Tillegg til utfyllingssøknad Buøy

Tillegg til Utfyllingssøknad Buøy (E03/E05)

Rv13 Ryfastsambandet

Rev E02

Figur 1 Oversikt utfylling Buøy (hovudfylling i blått og grått, motfylling i raudt og botnfylling i grønt). Ref teikning 03-Y01-601

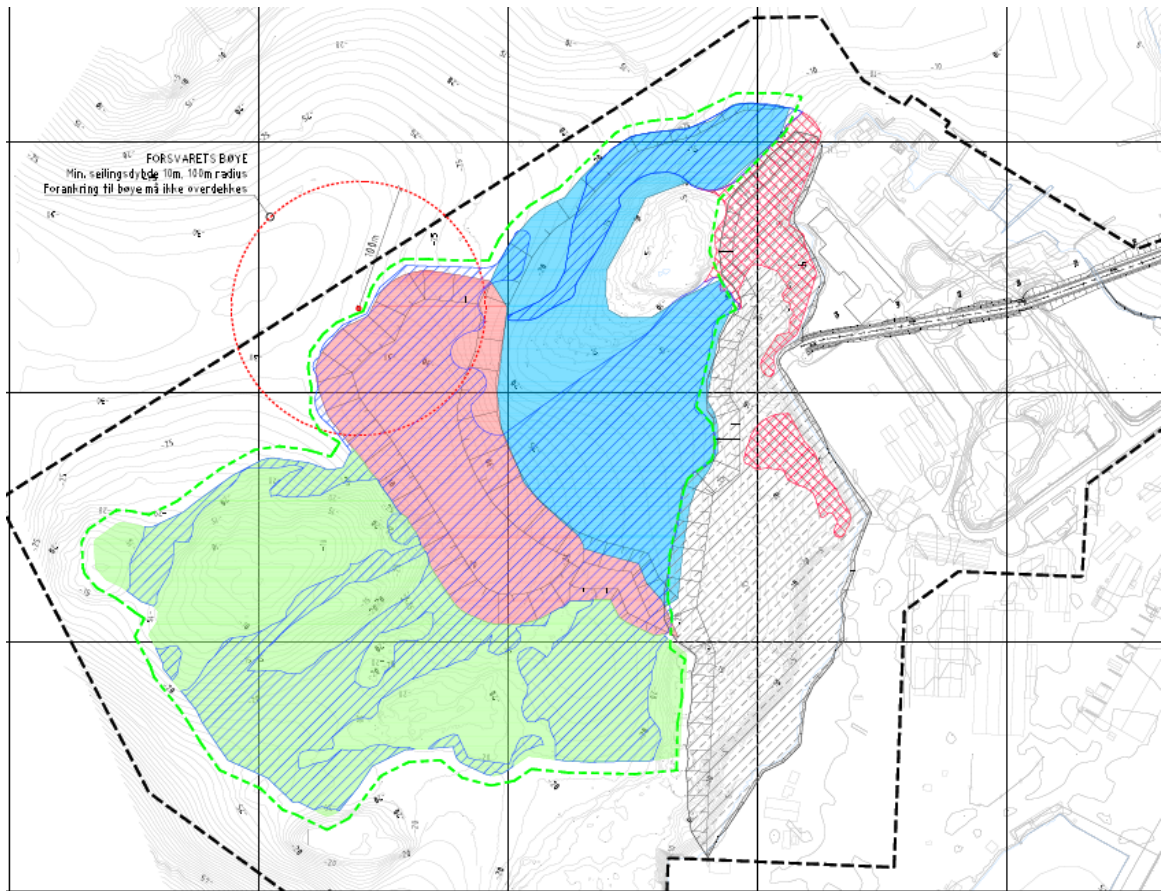
Etter kvart som prosjekteringa av både fyllinga og prosjektet som heilheit skrid fram, har det kome endringar på utfyllingsbehov, fyllingsgeometri og utfyllingsrekkefylgje. Dette notatet oppsummerar endringane:

- Utvida utfyllingsareal og volum (som fylgje av etablering av mot- og botnfylling)
- Mogleg tildekking med fiberduk i staden for morenemassar i områder nær land i E05.
- Bruk av siltgardin i staden for tildekkingsmassar for anleggsvegutfylling inst i Bangarvågen.
- Etablering av motfylling;
- Botnfylling (delvis med silthaldige morenemassar).
- Endring i metode for utlegging av tildekkingsmassar.

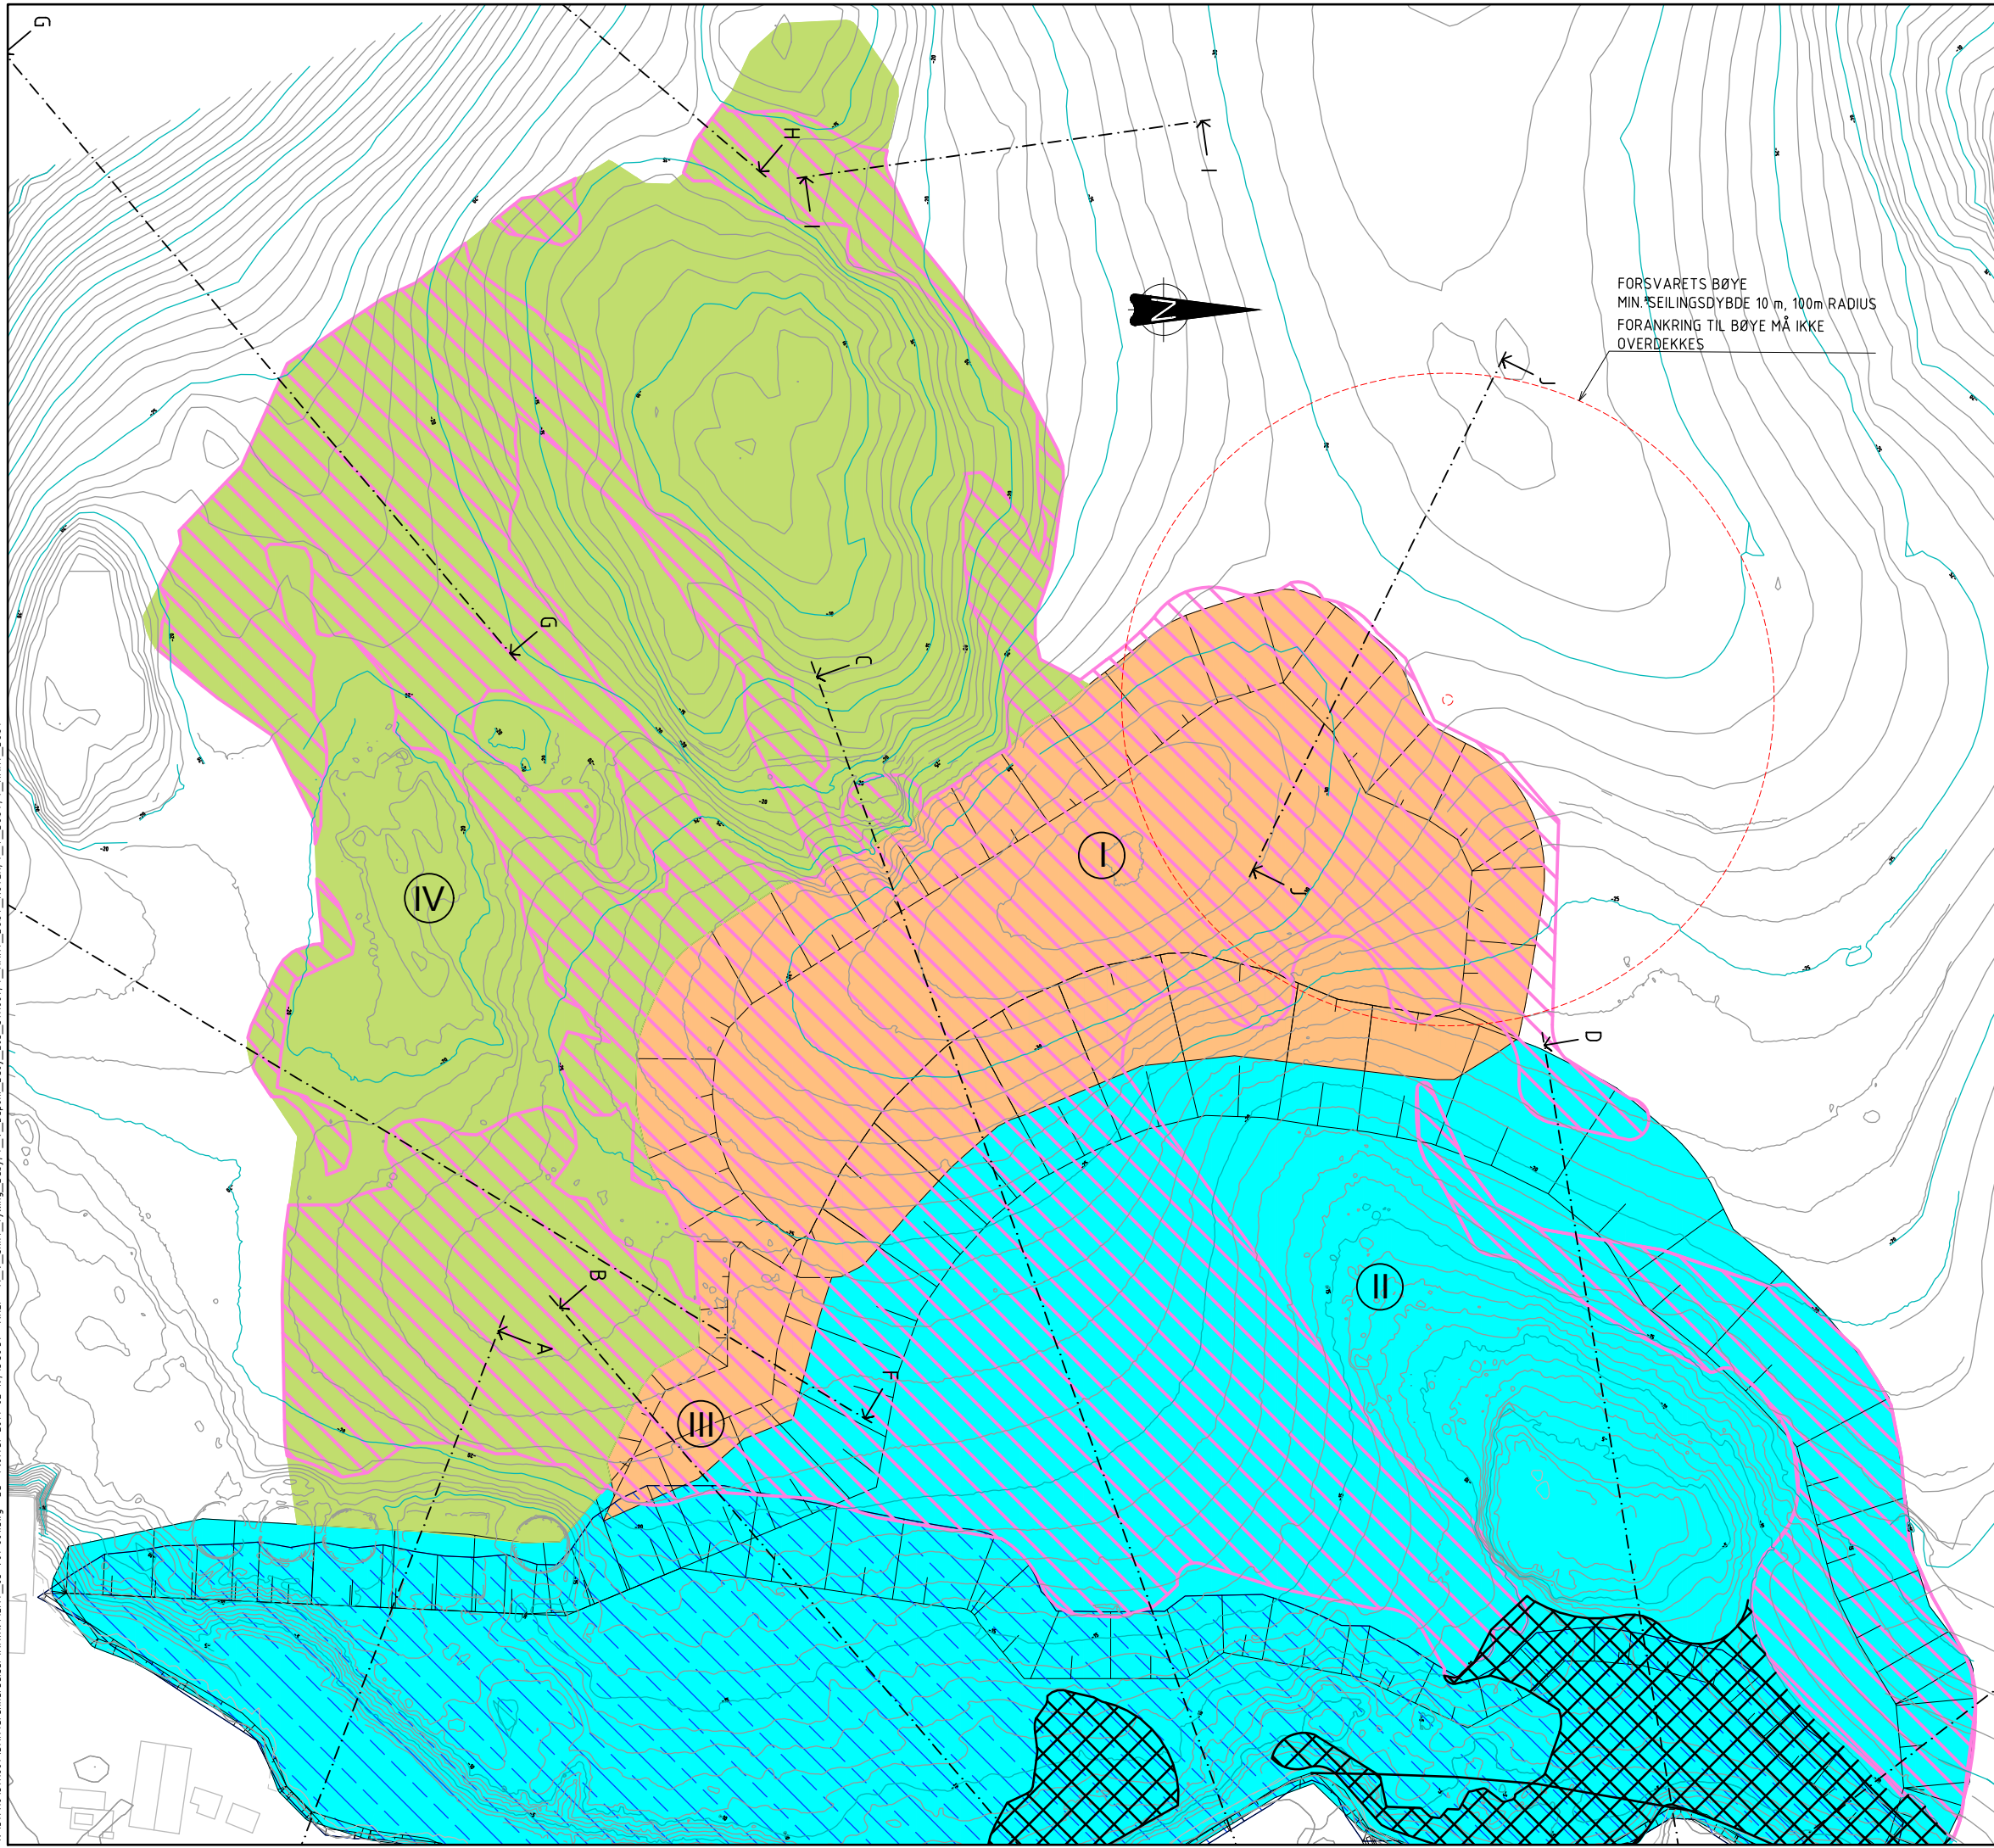
Det kan vere aktuelt å la entreprenøren i E05 dekke til dei områda med forureina sediment nærast eksisterande land med fiberduk. Desse områda er relativt små og på mindre enn 10 m djupne, og soleis eigna for tildekking med duk. Dette gjeld to områder på til saman ca 11 000 m².

Områder som i so fall skal dekkast til med fiberduk er vist på teikning 03-Y01-601.

Figur 1. Viser utfyllingsområdet for tilførsels vei med bunn koter. Kartet indikerer hvor det kan være løse sedimenter

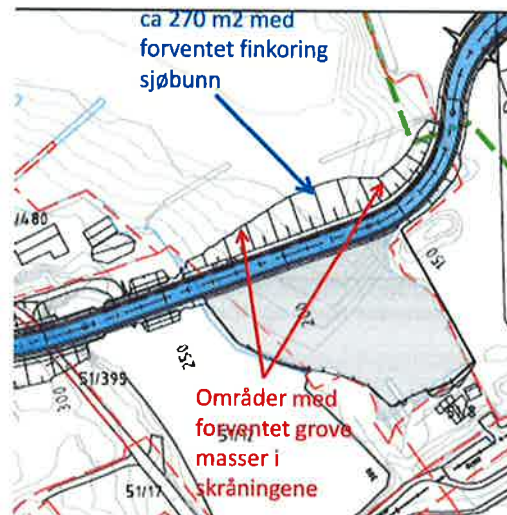
Det er beskrevet at området skal tildekkes med sand og grus før det kan dumpes sprengsteinsmasser i dette området (figur 1). I tillegg skal området avstenges av en siltgardin i hele dumpeperioden.

Landområdet rundt utfyllingsområdet er utfylte masser og skråningene ned i sjø er derfor sprengsteinsmasser (grove masser). Av figur 1 vises at det kun er et lite område med sjøbunn hvor det kan forventes å ligge sedimenter (ca 270 m²).

Det er ikke blitt tatt prøver i utfyllingsområdet. Området i Bangarvågen er betydelig forurenset (Tiltaksplan for opprydding i forurensete sedimenter i Stavanger havn 2002) og utfylling på de finkornige massene i utfyllingsområdet vil kunne føre til spredning av partikkelbundet forurensing. Analyser utført ifm tiltaksplan for Stavanger havn (2002) viser at de nærmeste stasjonene er forurenset av kvikksølv og PCB i klasse 3 og PAH i klasse 4. Kornfordelingen viser at 30 til 40 % er silt og leire som har potensial for lengre transport. (Tiltaksområdet ligger på grunnere vann som normalt har grovere sediment). Hvis vi antar at utfyllingen fører til at topp 10 cm av sedimentet oppvirvles, vil ca 27 m³ sediment kunne bli oppvirvlet (ca 43 tonn ved antatt egenvekt 1,6). Av dette har ca 35% potensial for lengre transport, ca 15 tonn. Ut fra dette er det potensial for at 22 g kvikksølv, 1,2 g PCB og 73 g PAH kan spres uten spredningsreducerende tiltak.

Grunnet områdets størrelse som blir berørt og forurensingssituasjonen i resten av Bangarvågen anser Norconsult at en siltgardin vil gi tilstrekkelig beskyttelse.

Figur 2. Viser utfyllingsområdet. Kartet indikerer hvor det kan være løse sedimenter med rosa farge som skal tildekkes med lektet. Pilene viser områder som ikke vil bli tildekket med sand og grus fra lektet.

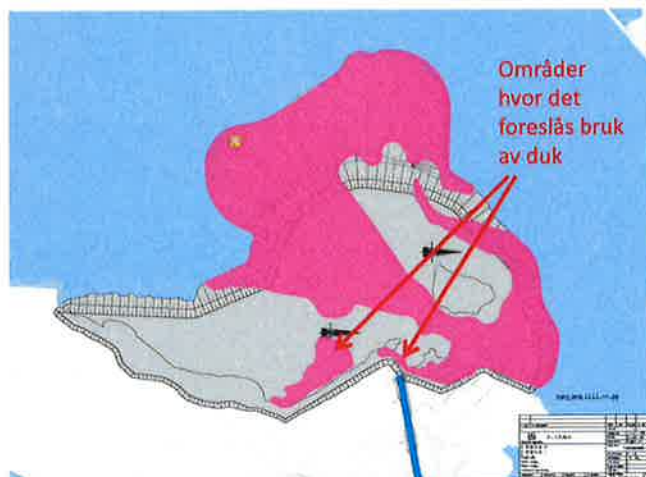
Tiltaket er beskrevet som at områdene vist i figur 2 med rosa farge skal tildekkes med sand og grus fra leker i entrepriser E03 før sprengstein legges oppå massene. Massene kommer fra forskjellige entrepriser. Det viser seg at entrepriser E03 ikke er ferdig før entrepriser E05 skal starte utfylling fra land. Det foreslås derfor at entrepriser E05 dekker til to områder med bløte sedimenter (Figur 2) med duk.

Hvis vi antar konservativt at dumping av masser fører til at topp 10 cm av sedimentet spres ved dumping av sprengstein fra land på disse sedimentene, samt at områdenes størrelse vil være ca 5000m² vil dette utgjøre ca 500 m³ sediment som kan spres (ca 800 tonn ved antatt egenvekt 1,6). Områdene er prøvetatt av Norconsult i 2011, og er forurenset av kobber i klasse 2 og 4, PAH i klasse 3 og TBT i klasse 4. Kornfordelingen viser at 25 til 50 % er silt og leire som har potensial for lengre transport. Hvis vi antar at 38% vil ha potensial for lengre transport, er dette ca 300 tonn sediment. Ut fra dette er det potensial for at 15 kg Kobber, 1,2 kg PAH og 18 g TBT spres uten spredningsreducerende tiltak. Dette er så mye at spredningsreducerende tiltak er nødvendig. Strømforholdene umuliggjør bruk av siltgardin.

Det foreslås at det legges en geoduk på bunnen for å holde massene på plass under utfyllingen. Duken må være sterk (klasse 5) siden det ikke er mulig å legge beskyttende masser over duken. Duken kan skades under utleggingen men det er trulig at den likevel vil klare å holde tilstrekkelig mengde sediment på plass til at tiltaket kan aksepteres.
